PYTANIA I ODPOWIEDZI

NR POSTĘPOWANIA: ZDP272 – ZPU – 1 – 2013

NAZWA: Przebudowa odcinka drogi powiatowej nr 1010C w miejscowości Żalno (I etap) – cz. 2

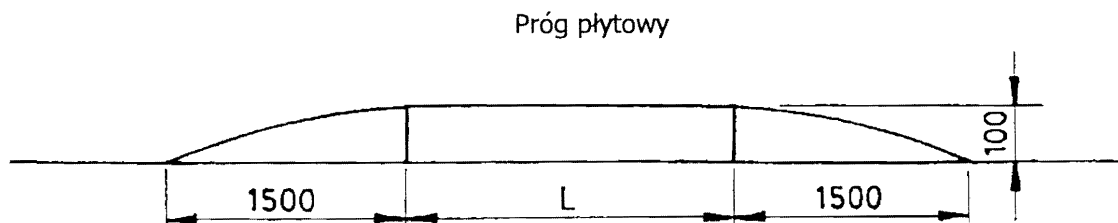
13) Prosimy o zamieszczenie szczegółu konstrukcyjnego progu zwalniającego w km 1+926.

Odp. Próg zwalniający w km 1+926: (dla granicznej prędkości przejazdu 25-30 km/h)
